改善箇所説明図

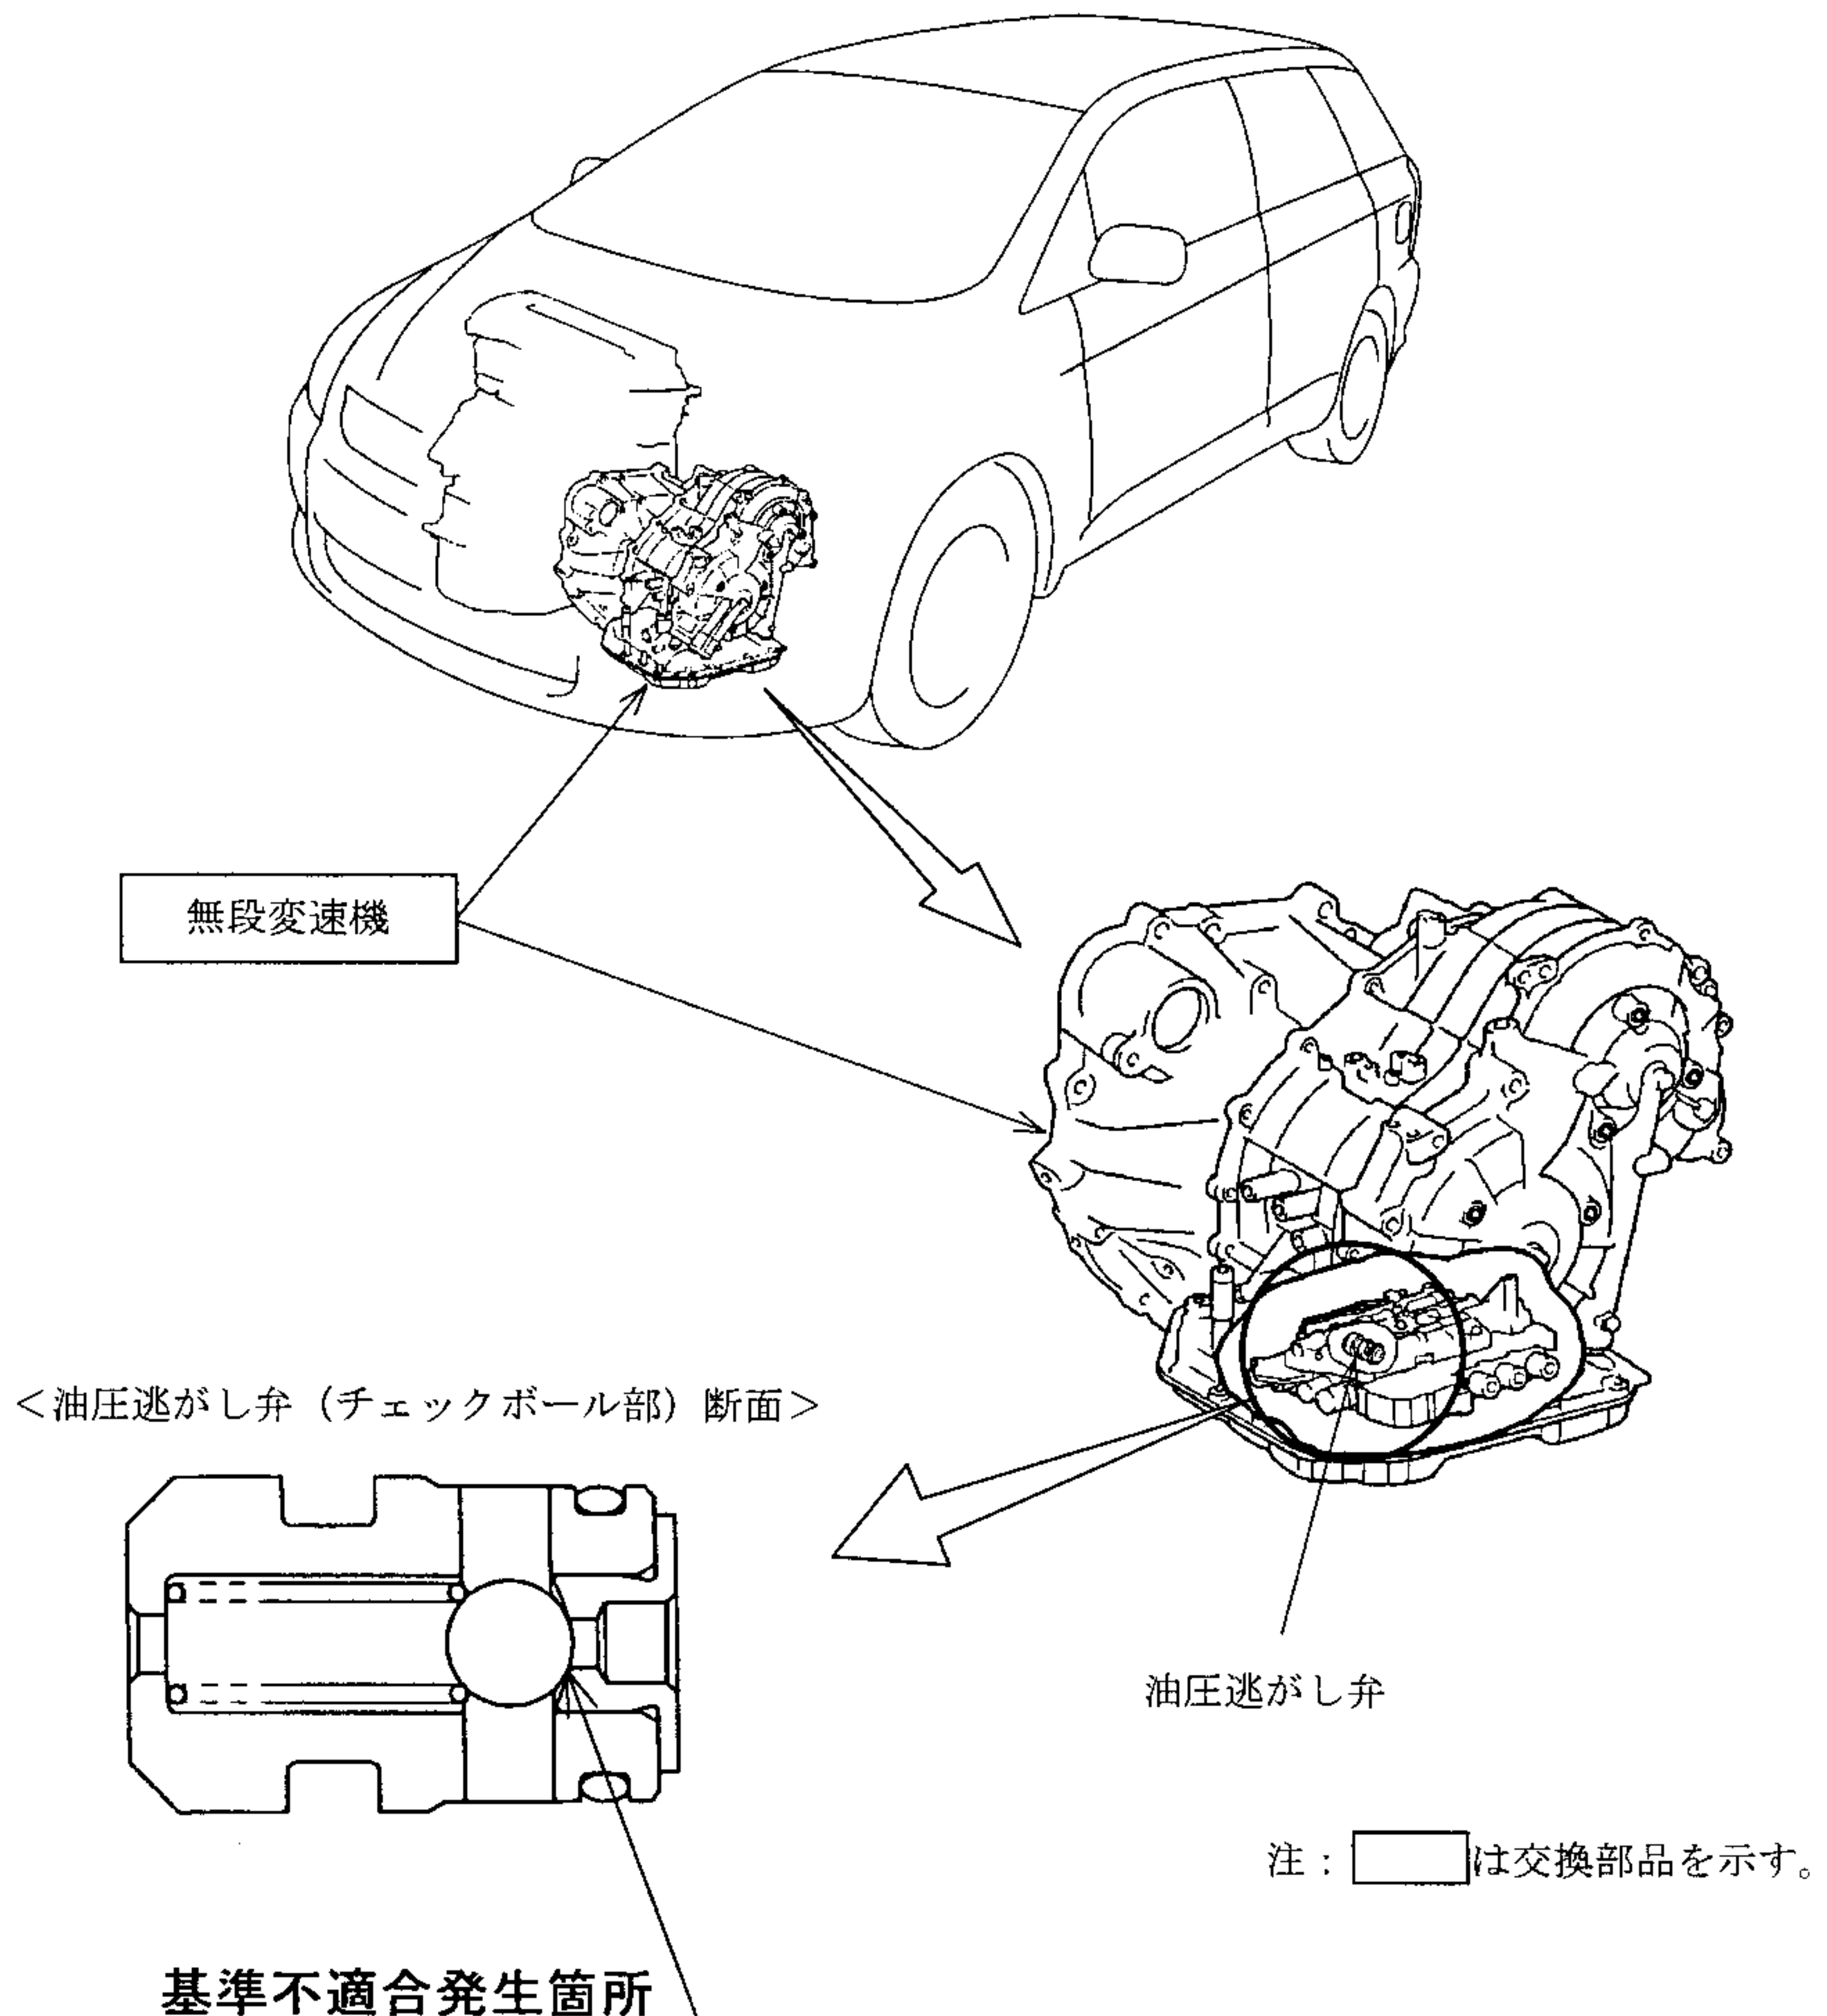
無段変速機の内蔵にある変速制御用の油圧逃がし弁に加工が不適切なものがあるため、当該逃がし弁が開いたままとなり、油圧が上がらなくなることがある。そのため、駆動力の伝達が不十分となり、異音や振動が生じ、最悪の場合、走行できなくなるおそれがある。

全車両、無段変速機を良品と交換する。

識別：改善済車両にはエンジンルーム左側のボデーパネル上面（サスペンション取付部前側）に黄色ペイントを塗布する。
